## Modulo per la presentazione delle osservazioni per i piani/programmi/progetti sottoposti a procedimenti di valutazione ambientale di competenza statale

ID: **12498** - “Realizzazione di un impianto eolico costituito da 12 turbine eoliche connesso alla rete elettrica di distribuzione ubicato entro i territori comunali di Monte Cavallo, Pieve Torina e Serravalle del Chienti in provincia di Macerata della potenza totale di 49,4 mw” della proponente Wind Energy Monte Cavallo Srl

## **Verifica delle distanze tra le macchine previste dal Decreto del Ministero dello Sviluppo Economico del 10/09/2010**

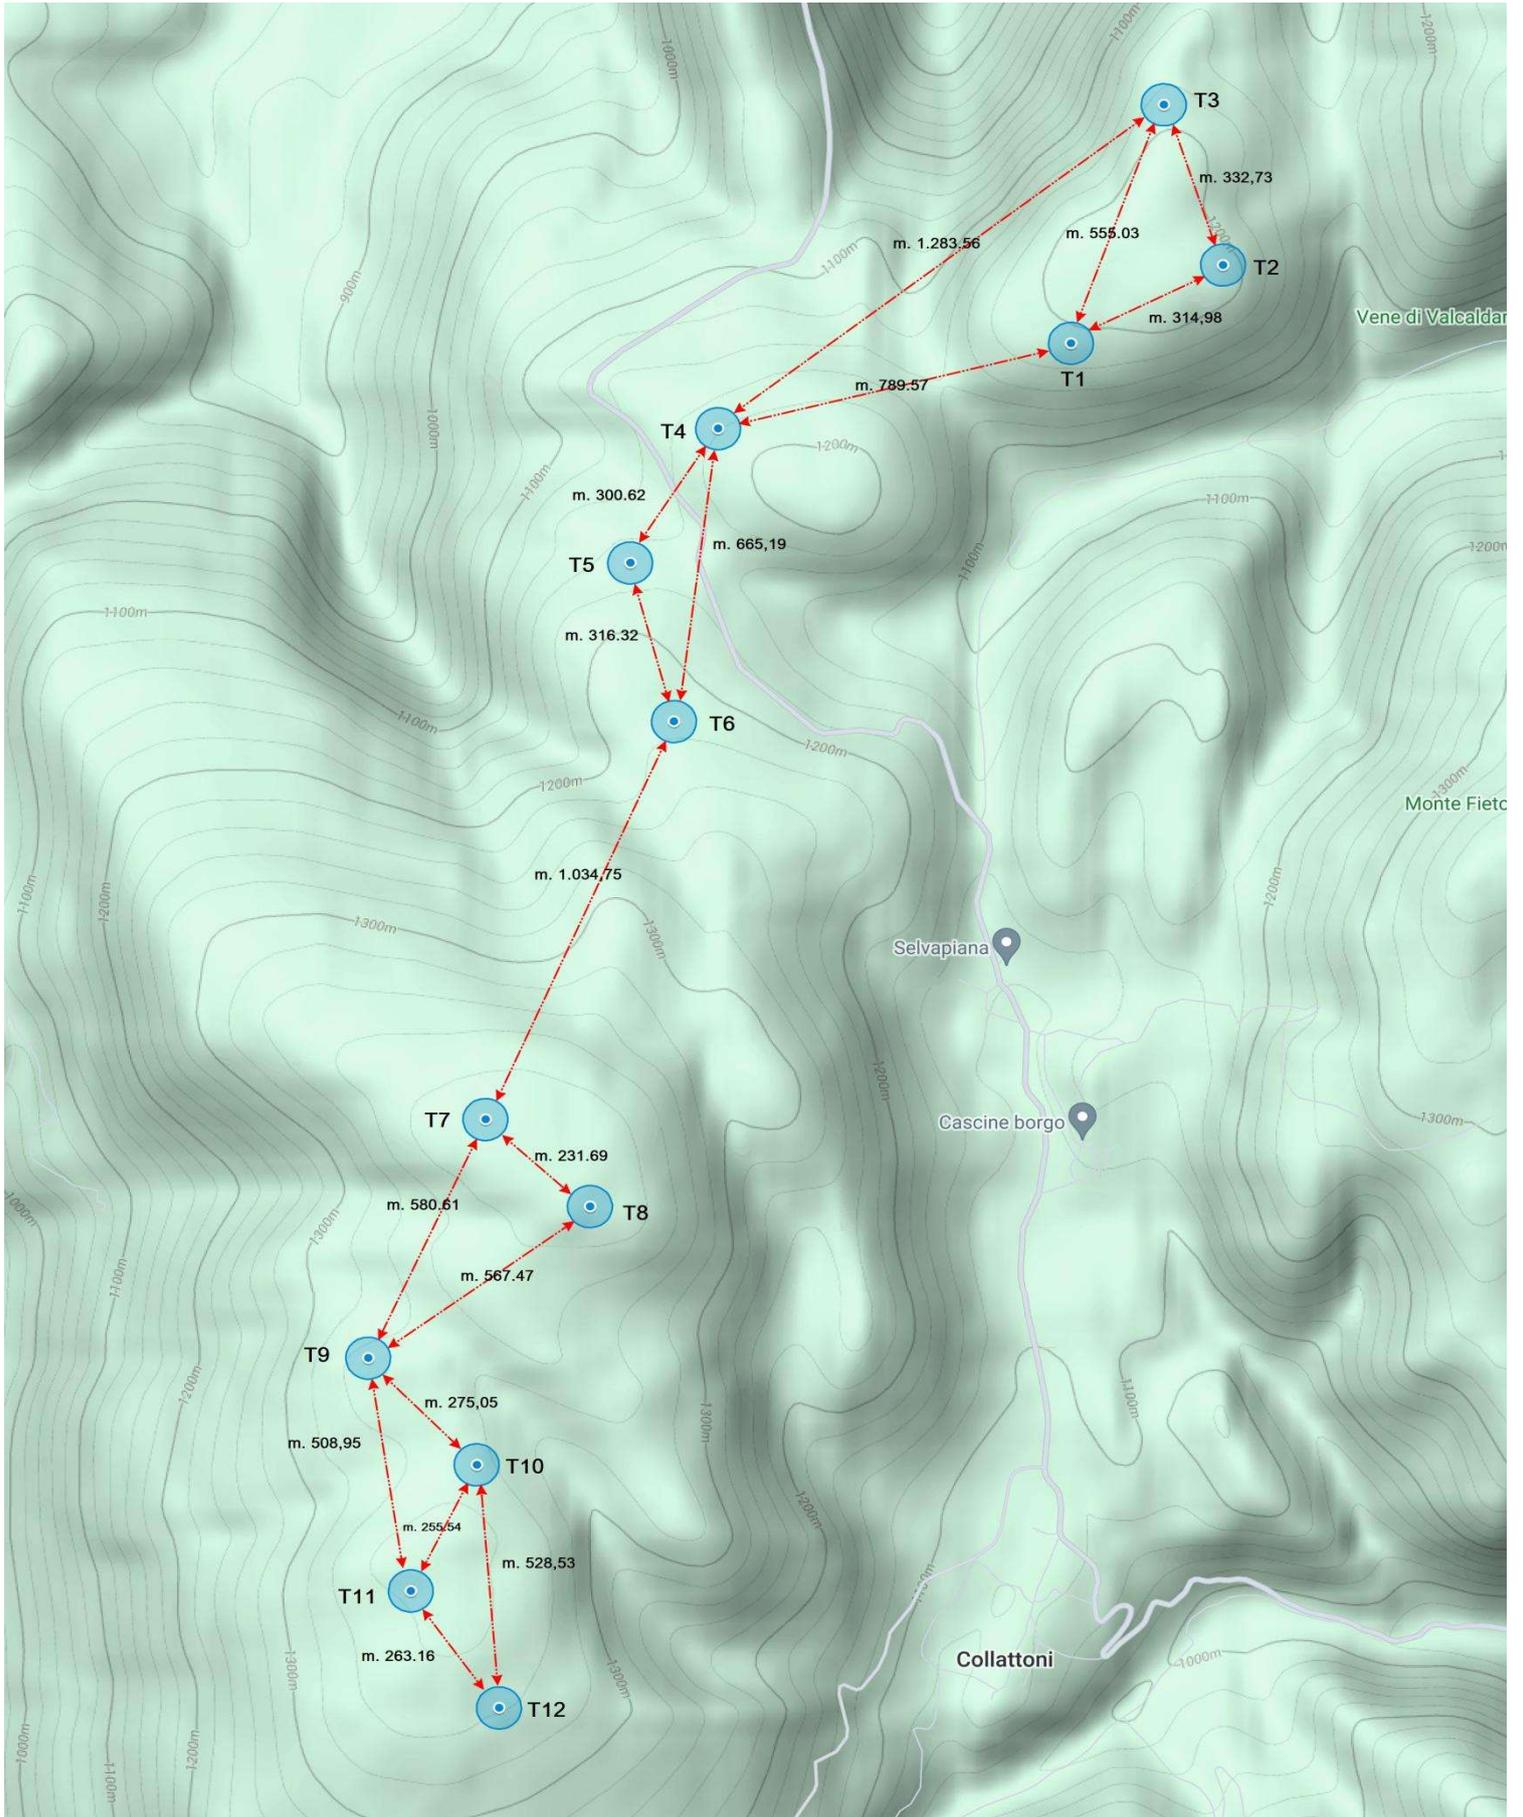
Verificato il posizionamento delle turbine eoliche risulta che le stesse, come evidenziato dai tabulati e dalla successiva ricostruzione grafica, sono posizionate lungo l'asse dei venti prevalenti Sud Est e Nord Ovest e quindi non rispettano, in molti casi, sia la distanza minima rispetto al vento perpendicolare a quello prevalente di m. 347,13 pari a 3 volte il diametro della turbina eolica, né rispetto al vento prevalente di m. 578,55, pari a 5 volte il diametro della turbina eolica e, pertanto, si ritiene che l'impianto, nel suo complesso è in violazione alla legge e, quindi, si chiede a codesta Commissione VIA-VAS-VI di rigettare il progetto perché improponibile.

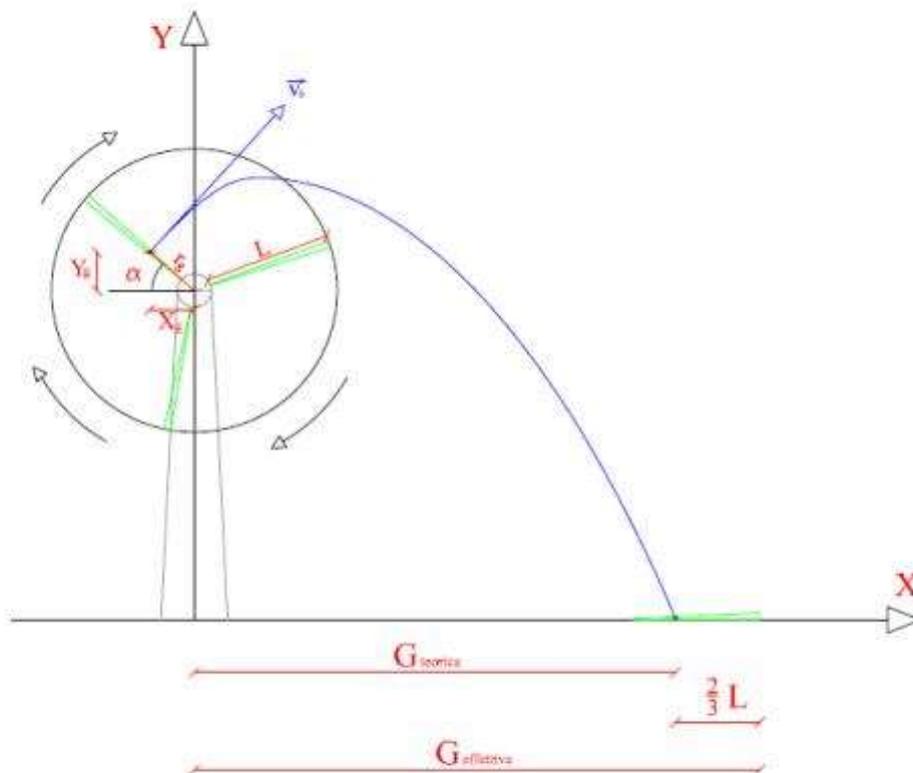
A riprova che la società ha prodotto un calcolo "una tantum" per tutte e 12 le turbine, pur in presenza di differenti quote altimetriche di installazione.

La massima gittata calcolata dalla Proponente **"Wind Energy Monte Cavallo s.r.l."** Quello che ci propone come massima gittata in caso di rottura di un organo rotante di una turbina eolica, la società Proponente ce la sintetizza nell'immagine seguente con i relativi parametri di calcolo che danno come "massima gittata" un **lancio massimo di gittata pari a 180 metri** prevedendo la rottura dell'organo rotante ad 1/3 dal centro del rotore.

Un calcolo così sviluppato che restituisce un dato ed uno solo per tutti gli aerogeneratori effettuando il calcolo di una gittata generica e generalizzata per tutti gli aerogeneratori con parabola di caduta del frammento dell'organo rotante in una situazione di piano tra la base dell'aerogeneratore ed il possibile ricettore come dalla seguente immagine allegata alla relazione:
